改善箇所説明図①

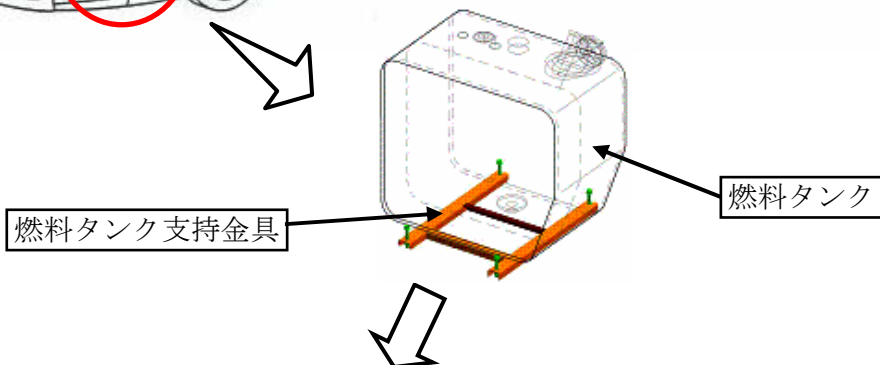
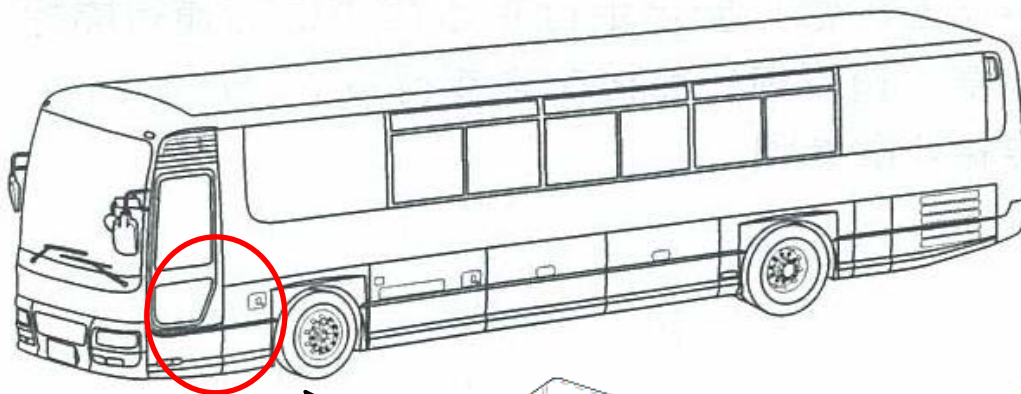
基準不適合発生箇所

燃料タンクの支持金具を固定するボルトの締付けトルクが大きいものがあるため、タンク底部に過大な応力が発生する可能性がある。そのため、そのまま使用を続けるとタンクに亀裂が発生し、燃料が漏れるおそれがある。

改善の内容：全車両、燃料タンクを新品に交換するとともに、支持金具を対策品と交換し、ボルトを適正トルクで締付ける。

識別：燃料給油リッドの内側に黄色ペイントを塗布する。
